MINISTERO DELL'AMBIENTE E DELLA TUTELA DEL TERRITORIO E DEL MARE

COMMISSIONE TECNICA DI VERIFICA DELL' IMPATTO  
AMBIENTALE - VIA E VAS

Parere n. 385 del 30/11/2009

Progetto:	<b>Istruttoria VIA Progetto Preliminare Conferimento delle caratteristiche autostradali al Raccordo Salerno- Avellino compreso l'adeguamento della SS 7 e 7bis fino allo svincolo di Avellino Est dell'A16</b>
Proponente:	<b>ANAS S.p.A.</b>

Figura 1 – alternative svincolo di Cesinali: in ordine da sin. Alt base; alt1.

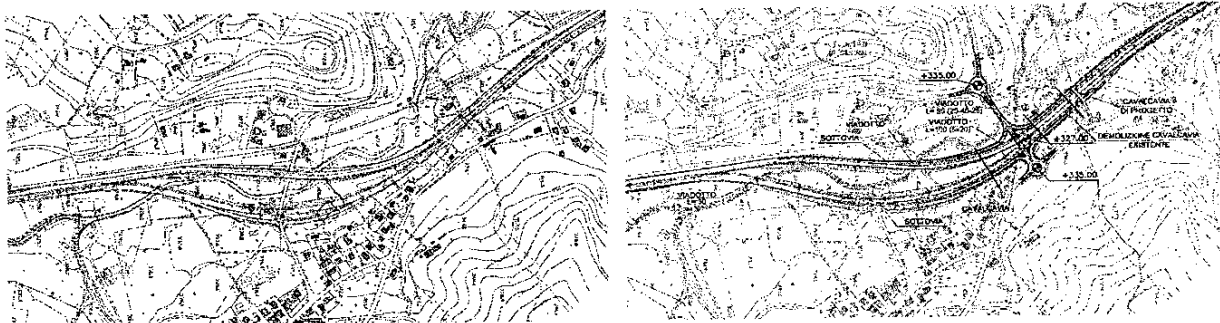
Sono prodotte tre alternative aggiuntive alla soluzione base per lo svincolo di Cesinali.

È stata prodotta una scheda di valutazione degli impatti delle diverse alternative proposte e della soluzione di progetto di base prendendo in esame 10 criticità del sistema, di seguito elencati: Costo di costruzione; funzionalità generale; sicurezza in corso di realizzazione e cantierabilità; sicurezza stradale; livello di servizio (capacità del sistema); accessibilità del sistema al territorio; benefici per l'utenza ed i residenti; impatto ambientale sull'area golenale del fiume Sabato; interferenze rilevanti; occupazione del territorio.

Per il criterio di valutazione dei punti menzionati sono stati considerati tre gradi qualitativi: alta, media e bassa (indicate rispettivamente con le lettere A, M, B); mentre per il metro di valutazione sull'impatto prodotto dalle soluzioni progettuali è stato dato un giudizio quantificato come Negativo, Medio e Positivo.

Considerato che le alternative più convincenti risultano essere l'Alternativa 1, e la Alternativa 4 e dovendosi escludere quest'ultima per ragioni di eccessive difficoltà in fase di realizzazione rimane vincente l'alternativa 1.
